MOTIVO DE LA INSPECCIÓN	Realizar inspección Técnica por la sección Forestal al Estudio de Impacto Ambiental
ESTUDIO	“construcción de Galera Abierta”
PROMOTOR	INVERSIONES ADELIAN, S.A.
CATEGORIA	Cat I
UBICACIÓN:	Corregimiento de Cativa, Distrito y Provincia de Colón.
FECHA DE INSPECCIÓN:	Jueves 27 de enero de 2022
ELABORACIÓN DEL INFORME:	Lunes 31 de enero de 2022
PARTICIPANTES:	Ministerio de Ambiente - Dirección Regional de Colón Lda. Yarleni Julio/ Departamento Forestal Lda Doris Lucero/ Evaluación ambiental

INFORME TÉCNICO DE INSPECCIÓN No. 003-2022.

Proyecto: "Construcción de Galera Abierta"

Colón, 7 de febrero de 2022
DRCL-SEEIA-AC-005-0702-2022

Foto 9. tubería corrugada de PVC, según el promotor para del desagüe de agua pluvial.

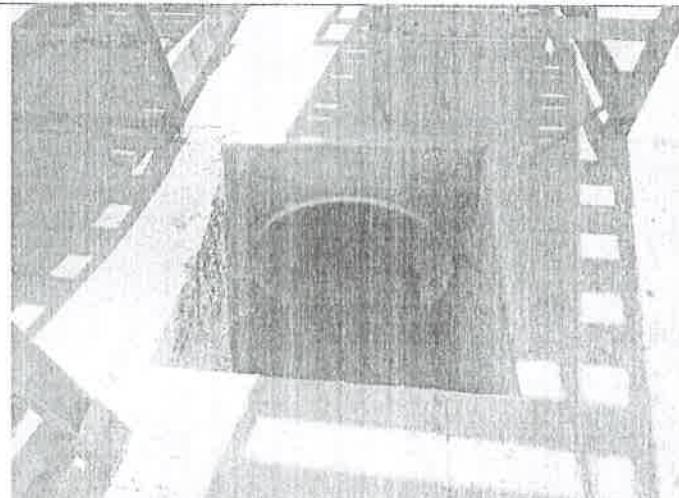
- En la parte frontal del polígono del proyecto, existe la construcción de una losa de concreto con aproximadas a 1,500 metros cuadrados, con la cual se ha pavimentado el suelo. En esta losa se evidenció una tubería corrugada de PVC, según el promotor para el desagüe de agua pluvial. Adicional, se evidenciaron Cables eléctricos a la intemperie, desprovisto de tapa y anegados, (ver foto 9 hasta 10)

Foto 5. Personal obrero realizando trabajos de soldadura y albañilería.

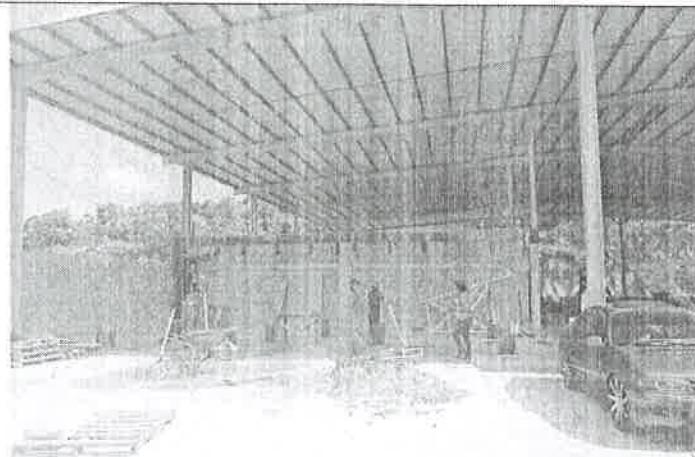
- Dentro de la galera en construcción se evidenciaron equipos y herramientas a utilizar para la operación del proyecto, así como personal obrero realizando trabajos de soldadura y albañilería, (ver foto 4 hasta 5).

Foto 6: Tanques para almacenamiento líquido. El tanque de la derecha se identifica con agua no potable.

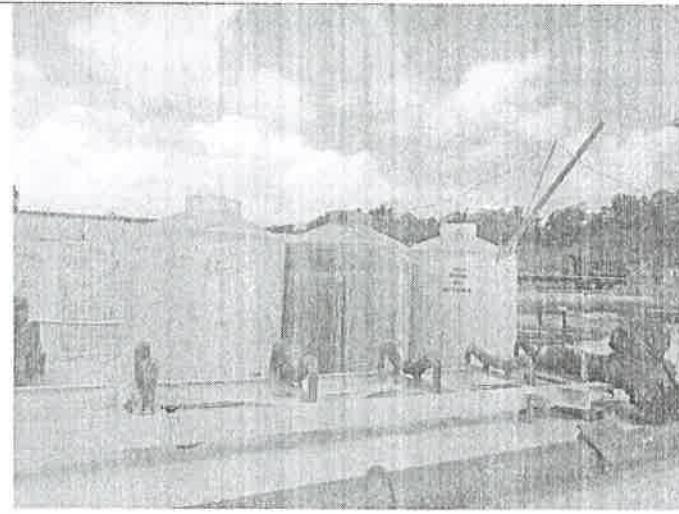
- Se evidenciaron 3 tanques para almacenamiento líquido, de los cuales uno se encontró señalizado como agua no potable, (ver foto 6).
- En la parte trasera del polígono del proyecto, existe un talud originado por el movimiento de tierra y nivelación realizado para la construcción de la galera. Este talud presenta una pendiente entre $80^{\circ} - 90^{\circ}$; con una altura aproximada de 3 metros y con lago que se extiende a 100 metros aproximadamente, (ver foto 7).

Foto 1. Galera construida en el área de proyecto.

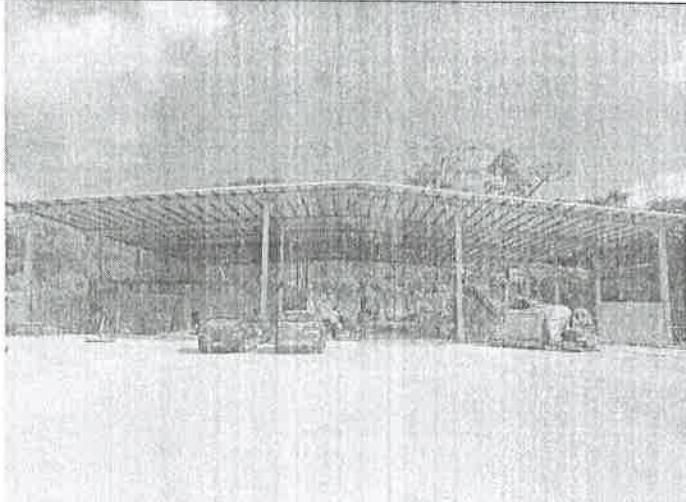
16 líneas de bloques. Esta galera se encuentra dividida en 8 secciones, según la parte promotora serán destinadas para depósito de material. (ver foto 1 hasta 3).

CORREGIMIENTO DE CATIVÁ, DISTRITO DE COLÓN , PROVINCIA DE COLÓN VERIFICACIÓN DE COORDENADAS CONSTRUCCIÓN DE GALERA ABIERTA

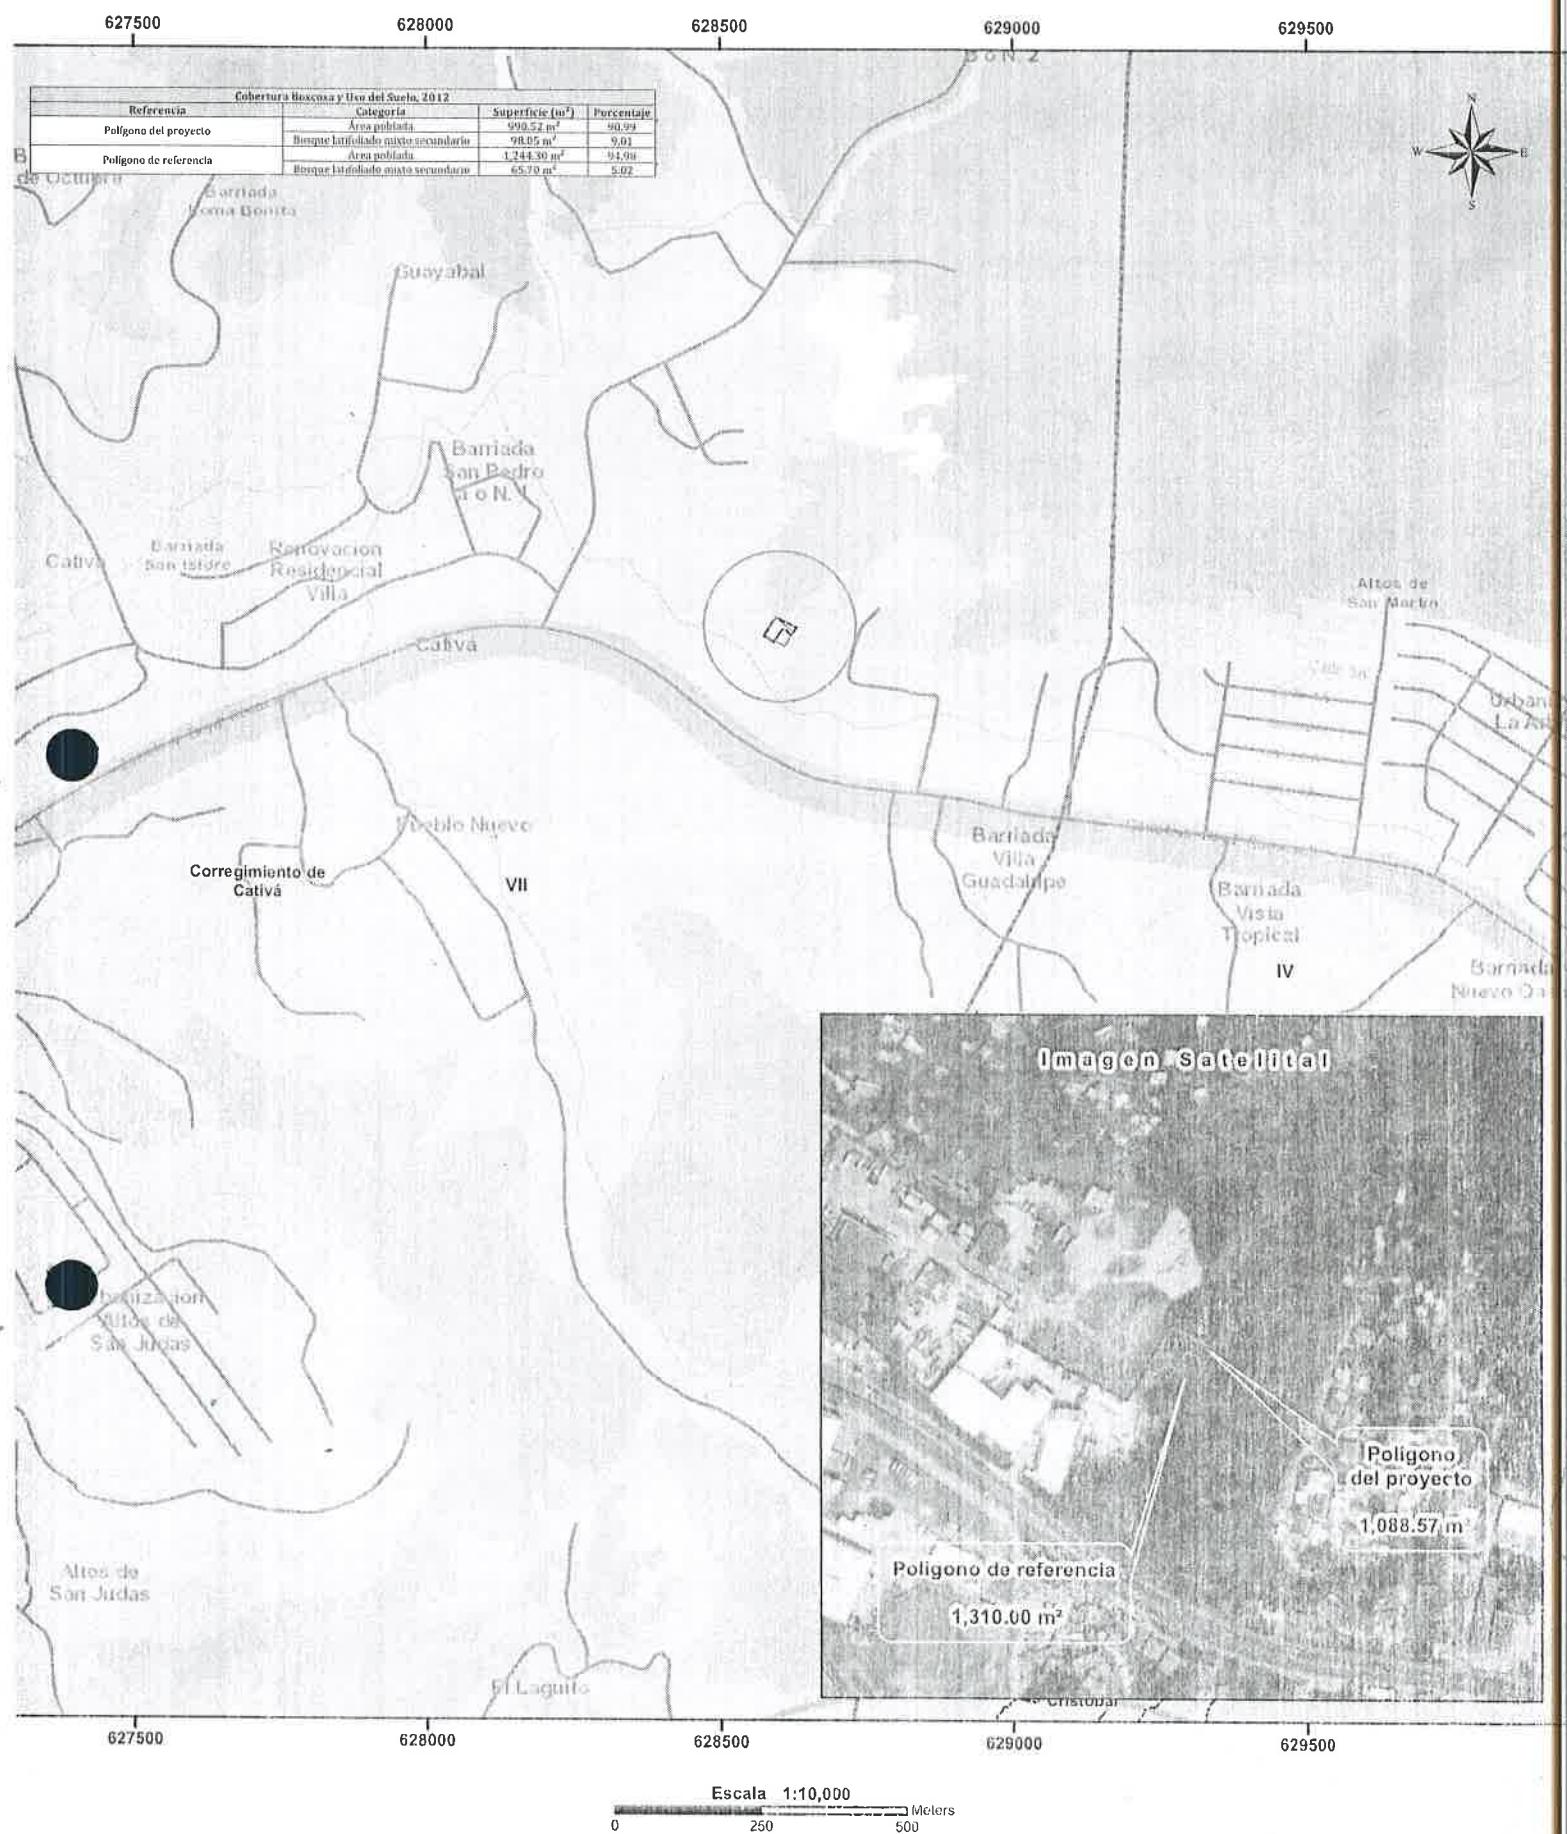
Con los datos proporcionados se generaron dos polígonos: Polígono del proyecto, con una superficie de **1,088.57 m²** y Polígono de referencia, con una superficie de **1,310.00 m²** el cual se ubican fuera de los límites del Sistema Nacional de Áreas Protegidas.

8. En la página 21 del EsIA, punto **5.0 Descripción del Proyecto, Obra o Actividad**, indica: *que el desarrollo de la galera abierta es superior a los 100 metros cuadrados (970.83m²)*; Sin embargo, la Dirección de Información Ambiental, mediante nota **GEOMATICA-EIA-CAT-I-0061-2022**, indica que las coordenadas presentadas en el EsIA (pág. 22), arrojan un polígono de 1,088.57 m². Por otro lado, durante la inspección técnica de campo, se evidenció la construcción de galera con un polígono distinto a lo presentado en el EsIA y con dimensiones aproximadas a 1,300 m². debido a la discrepancia entre las superficies, es necesario presentar:

- a. coordenadas del polígono del proyecto que concuerden con lo descrito y propuesto en el Estudio de Impacto Ambiental.

Proyecto Construcción de Galera Abierta: <i>Estructura</i>		
Zona 17P		
Punto	Este	Norte
1	628572.7	1035122.1
2	628590.3	1035112.6
3	628605.5	1035134.2
4	628614.6	1035131.2
5	628614.6	1035128.1
6	628620.7	1035125
7	628629.9	1035137.4
8	628611.5	1035146.5
9	628593.2	1035155.7
10	628575	1035121.8
Area total: 1,088.57 m ²
